**1. Änderung des Teilflächennutzungsplanes der Ortschaft Steinfeld  
Vorhabenbezogener Bebauungsplan „Solarpark Steinfeld-West“  
hier: Beteiligung des ALFF Altmark als Träger öffentlicher Belange**

**Stellungnahme des Amtes für Landwirtschaft, Flurneuordnung und Forsten Altmark (ALFF Altmark)**

### Ergänzende Stellungnahme des Landkreises Stendal gemäß § 4 Abs. 1 BauGB zum Vorentwurf des vorhabenbezogenen Bebauungsplanes "SOLARPARK STEINFELD-WEST" der Ortschaft Steinfeld (Einheitsgemeinde Stadt Bismark)

### Stellungnahme des Landkreises Stendal gemäß § 4 Abs. 1 BauGB zum Vorentwurf des vorhabenbezogenen Bebauungsplanes "SOLARPARK STEINFELD-WEST" der Ortschaft Steinfeld (Einheitsgemeinde Stadt Bismark)

Abb. Verlauf des Gewässers 3.500/072 (Mitteilung des Unterhaltungsverbandes)

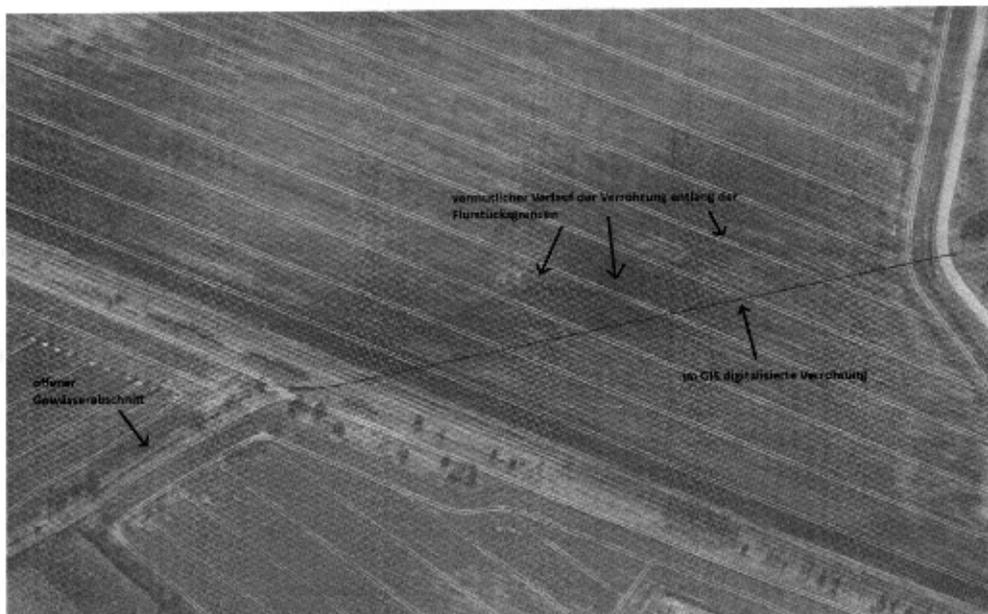
2. Der Unterhaltungsverband Milde/Biese verweist in seiner Stellungnahme vom 29.09.2023 darauf, dass die Weiterführung des Gewässers 3.500/072 in Richtung Nordosten als Verrohrung verläuft und dass deren Verlauf ggf. von der Darstellung im digitalen Gewässerkataster abweicht (vgl. nachfolgende Abbildung). Somit kann nicht ausgeschlossen werden, dass der vermutete Verlauf der Rohrleitung unmittelbar am südöstlichen Rand des Plangebietes, Teilfläche 1, verläuft.

Um eine Betroffenheit auszuschließen (Schäden bei Überbauung/Kabelquerung im Randbereich der Teilfläche 1, ausreichende Abstände zwischen geplanter Bepflanzung im Osten und der Rohrleitung etc.) ist der zuständige Unterhaltungspflichtige des aufgeführten Gewässers, der Unterhaltungsverband Milde/Biese, Körperschaft des öffentlichen Rechts, Am Bahndamm 18, 39624 Kalbe/Milde, OT Engersen, Tel. 039085 6110, diesbezüglich mit in das Verfahren einzubeziehen.

Die Stellungnahme des UHV Milde/Biese zum Bebauungsplan ist der unteren Wasserbehörde im weiteren Verfahren vorzulegen.
